工程指示 / 要求簡箋 ENGINEER INSTRUCTIONS(E.I.)

工程指示編號:	EI- 9102	修改版本:	A
	HK-0688		
工程編號:	J 856	工程名稱:	天榮站
收件人:	生統	發件人:	Charmant
工程項目:	T1-A1-KIT 後裝窗拍線	日期:	27/08/2025

AW-06bR T1-A1 (KIT) 特別用途 3-45/F

工程號 J856 地盤 天水圍天榮站

A1 KIT: AW06BR
 REQUIRE GLAZING AREA: 0.444
 (CURRENT) PROVIDED GLAZING AREA: 0.439
 (MODIFIED) PROVIDED GLAZING AREA: 0.446

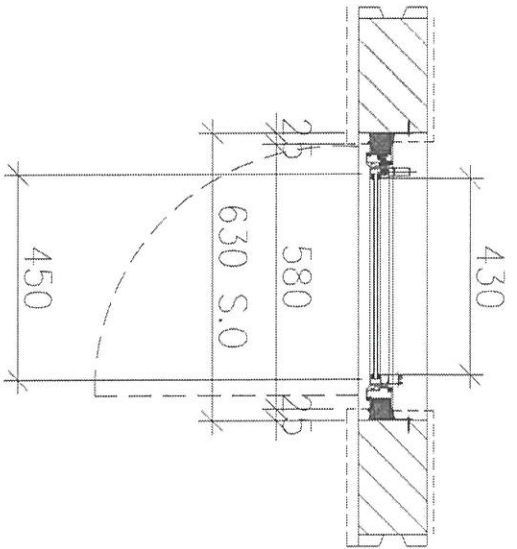
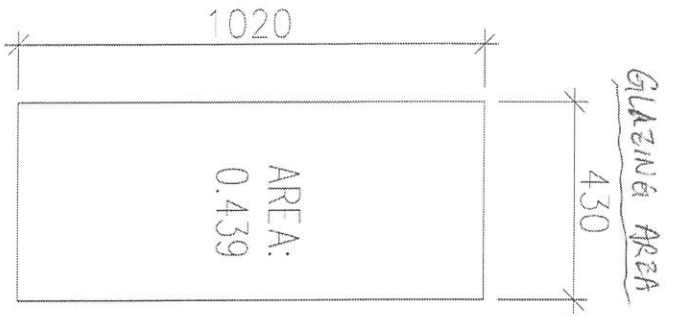
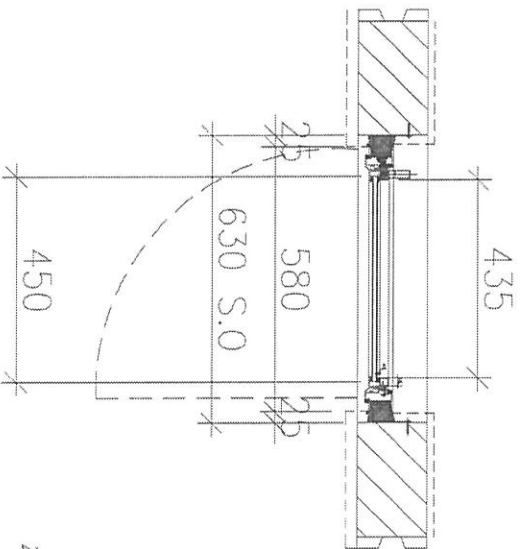
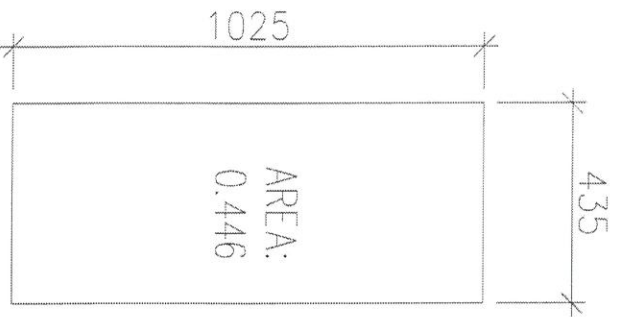
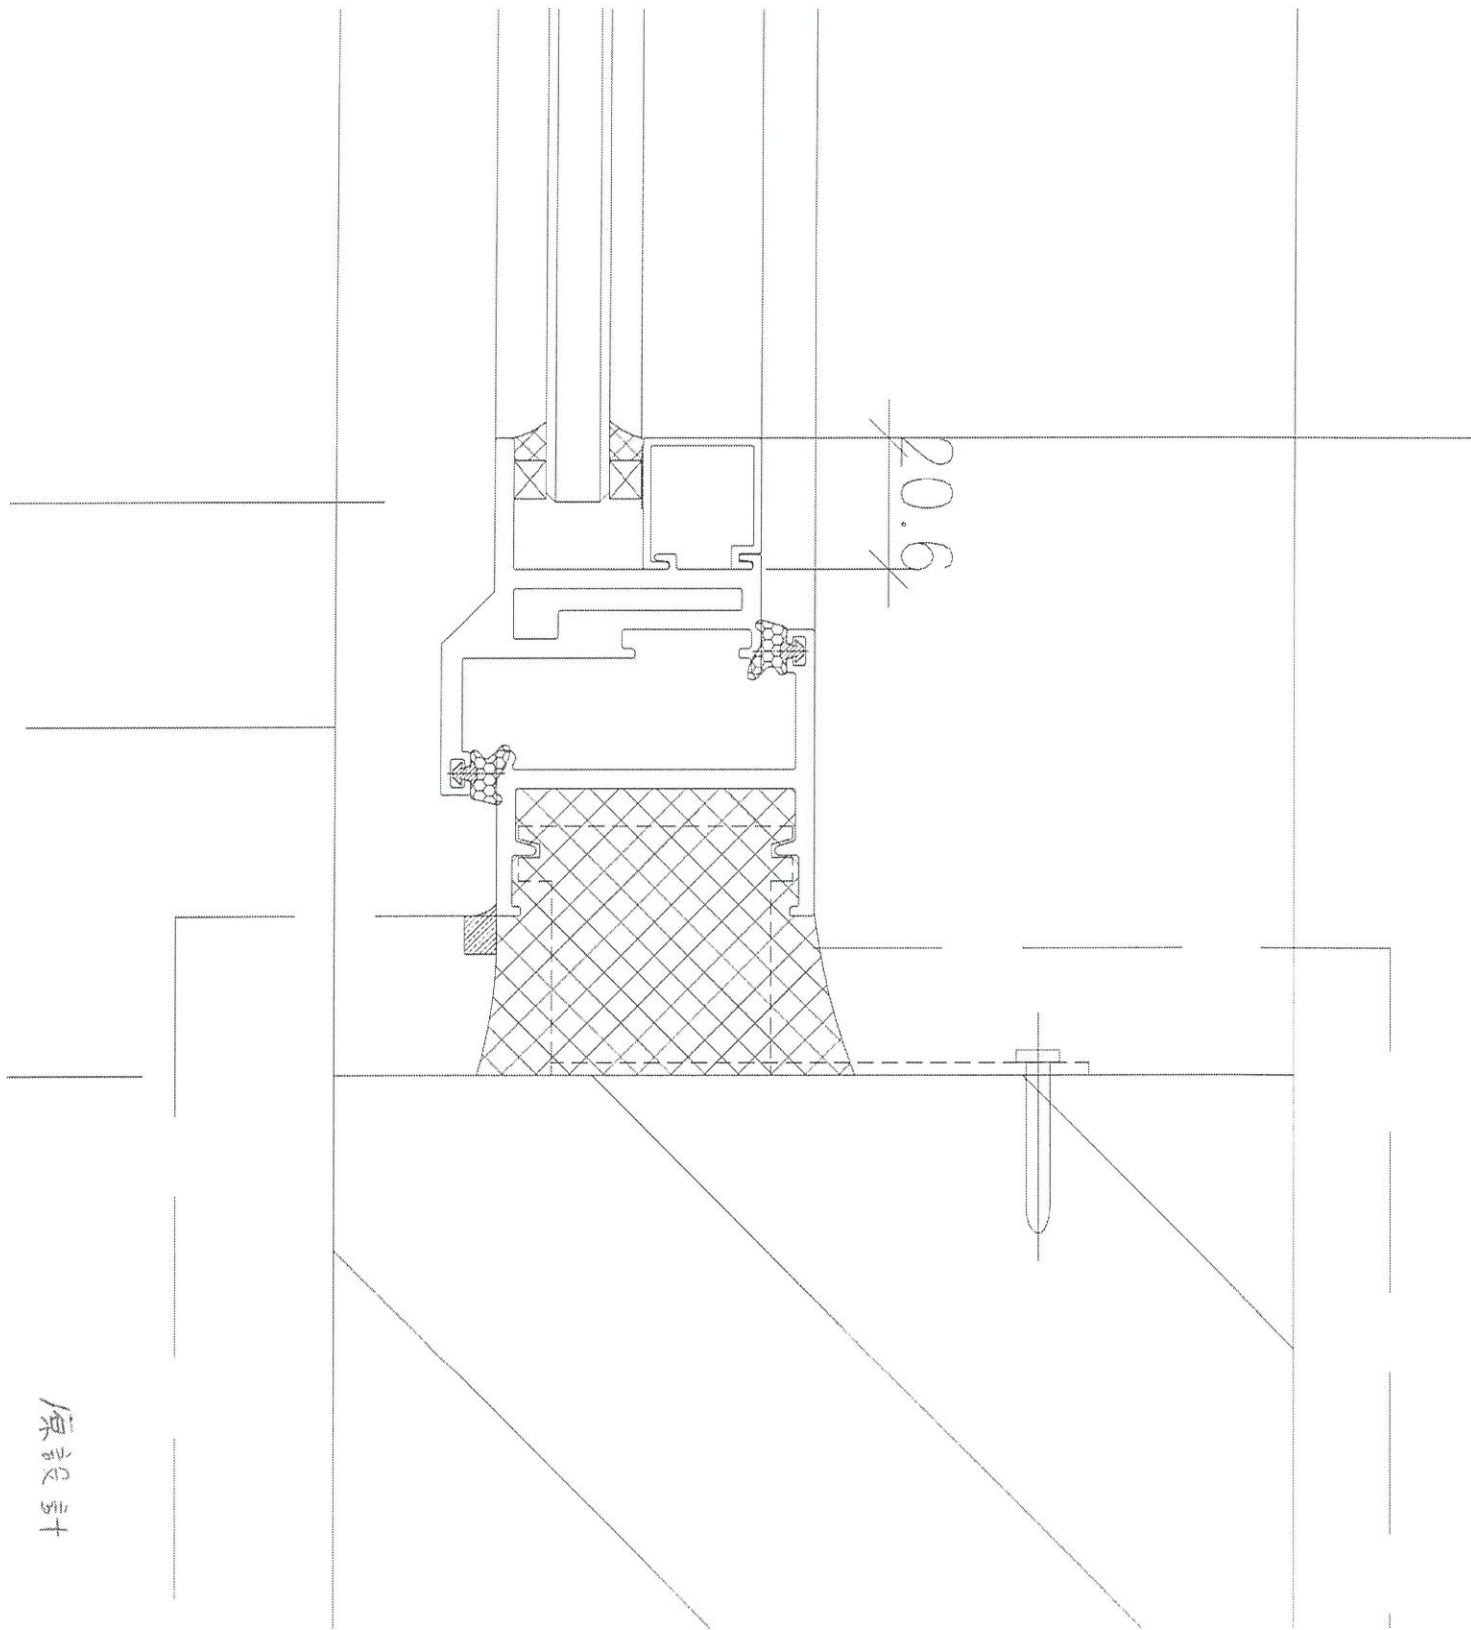
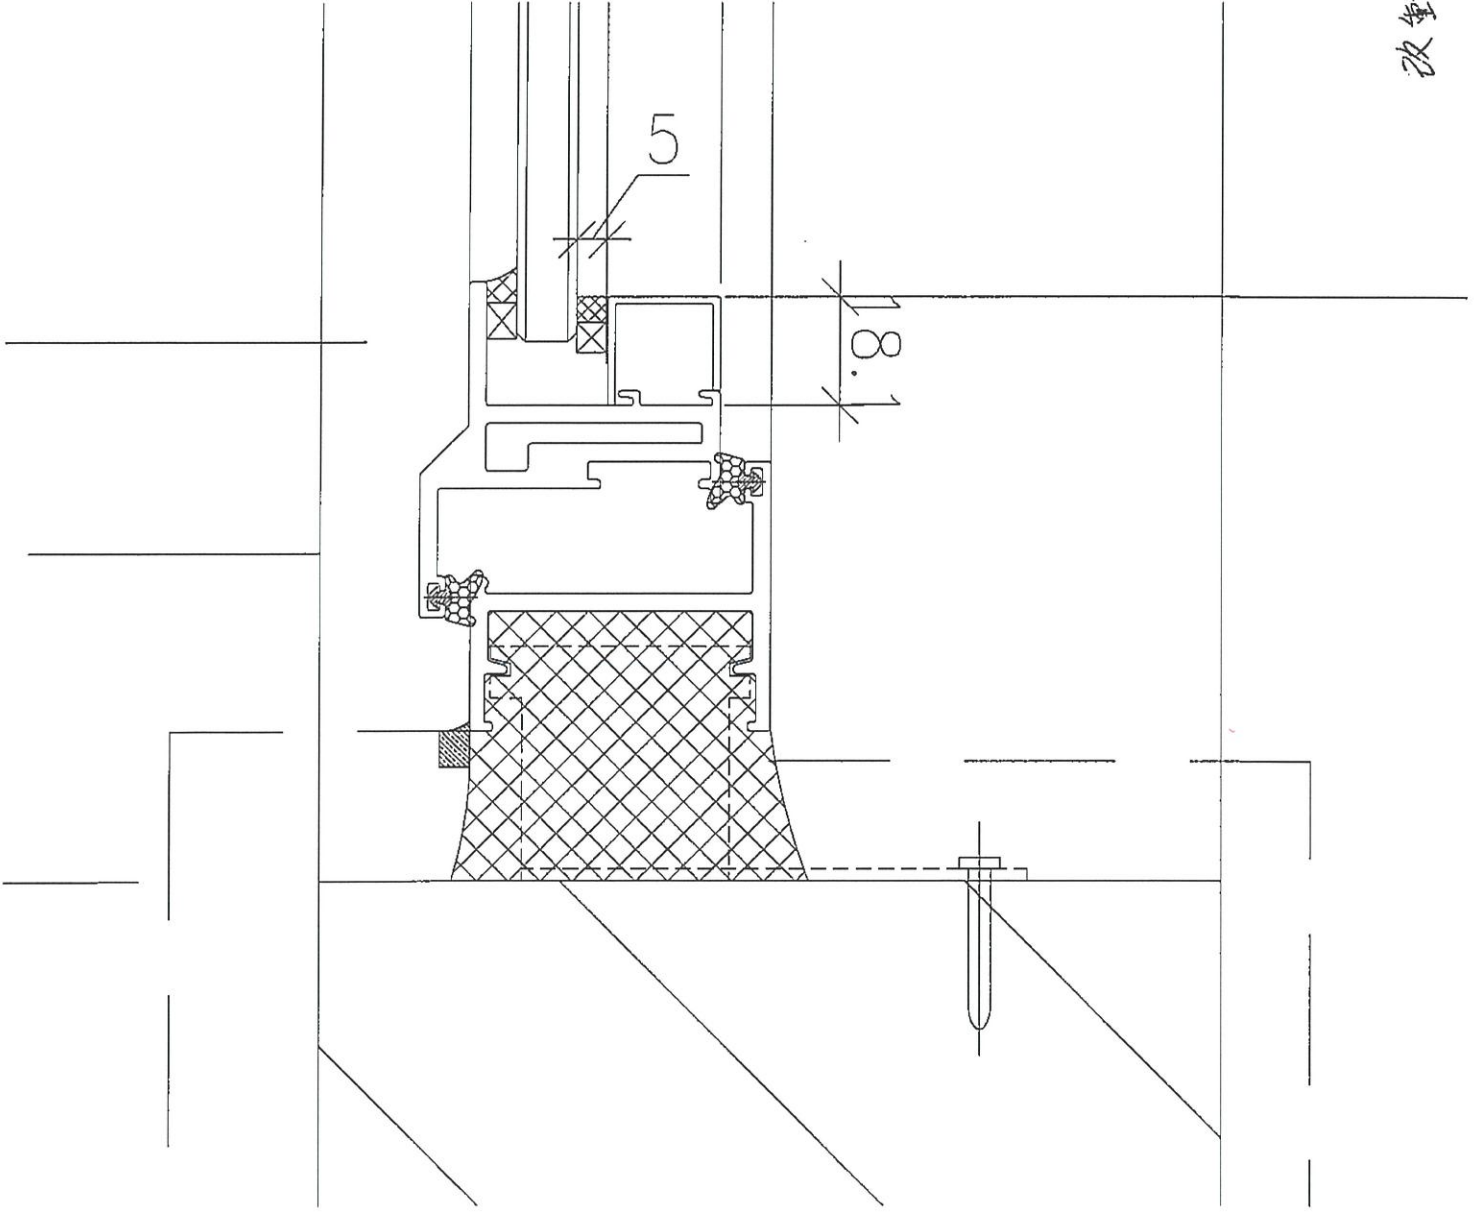
內容:	<p>T1-A1-KIT 後裝窗拍線:</p> <p>由於T1-A1-KIT 後裝窗的Shopdrawing之Glazing Area未能附合GBP對該單位的要求, 經和SHK開會後, 現決定先更換此位置全數37隻生窗玉拍線, 所以需按附件拆圖安排以下:</p> <p>1) X86017-S13R(S) : 37支 ✓; 2) X86017-SH1 : 37支; ✓</p> <p>3) X86017-SV1 : 74支 ✓, 及</p> <p>4) X86017-S13R : 1支; X86017 (L=1056.5mm) : 1支; X86017 (L=430mm) : 2支 ✓</p> <p>完成上列要求日期: 05/09/2025</p>
-----	--
